CONTROL CONCURRENTE A LA ARCC EN LA IMPLEMENTACIÓN DEL PLAN DE RECONSTRUCCIÓN (PIRCC), EN EL MARCO DEL G2G

HITO DE CONTROL N° 1: “AVANCE EN LA EJECUCIÓN DE LAS INTERVENCIONES DE LAS QUEBRADAS SAN IDELFONSO Y SAN CARLOS (PAQUETE 1), EN EL MARCO DEL CONTRATO DE ESTADO A ESTADO, AL MES DE MAYO DE 2023”

Defensas Ribereñas en las Quebradas San Idelfonso y San Carlos (Paquete 1)

✓ Ubicación de calicatas:

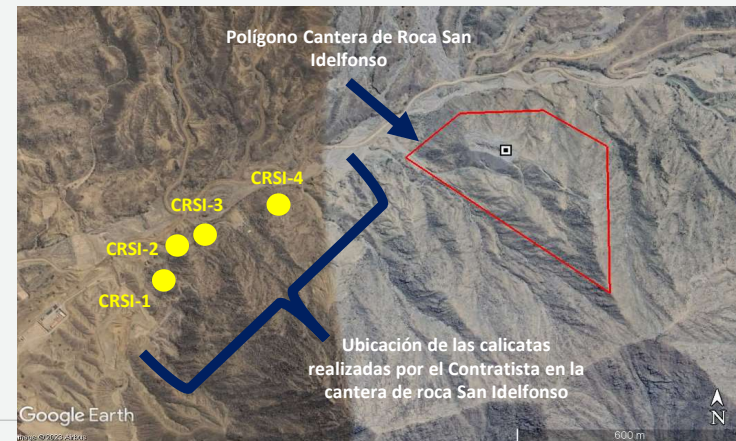
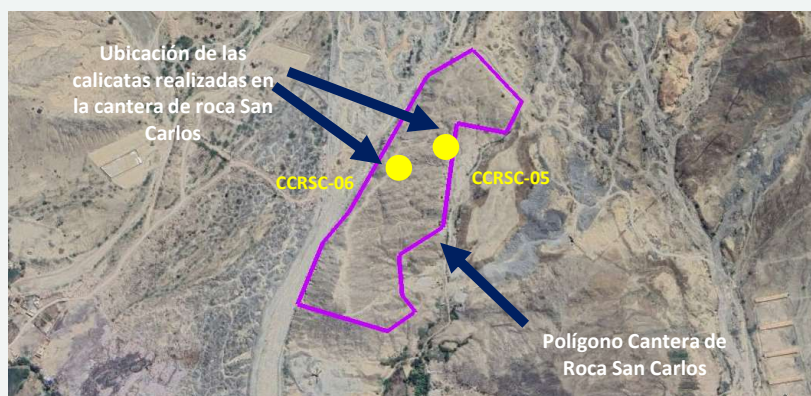
19.10.2021, GP aceptó “Informe de Canteras San Idelfonso” e “Informe de Canteras San Carlos”. Se advierte que, **el Contratista no realizó ensayos geofísicos**. Asimismo, se advierten, **incongruencias y omisiones en la ejecución de las calicatas:**

- ✓ 1/12/2022, Contratista informó al GP que, la profundidad del macizo rocoso se encontraba entre 5 m a 10 m de profundidad (Difiere del “Informe de Canteras San Idelfonso”, profundidad de la roca se encuentra entre 0,30 m a 0,70 m).
- ✓ 5.12.2022, Contratista presentó “INFORME N° 5 CANTERA DE ROCA QUEBRADA SAN IDELFONSO”, en el cual señaló que el sustrato rocoso está a una profundidad entre 13 m y 28 m (incluyó ensayos geofísicos).
- ✓ 10.04.2023, Contratista presentó otra versión de “INFORME N° 5 CANTERA DE ROCA QUEBRADA SAN IDELFONSO”, en el cual señaló que el sustrato rocoso está a una profundidad entre 14 m y 25 m.

Se advierte falta de diligencia, tanto del Contratista al presentar un estudio de canteras incompleto y del GP, por la aceptación del expediente técnico, que incluye una cantera de roca sin que se hayan realizado ensayos geofísicos y con información incongruente respecto a la ubicación de las calicatas ejecutadas; lo cual viene afectando el suministro de roca, impactando en el avance y por ende el aplazamiento en la fecha de culminación del Paquete 2 “Diques Transversales de Retención Quebrada San Idelfonso”, la cual **estaba prevista para el 22 de abril de 2023.**
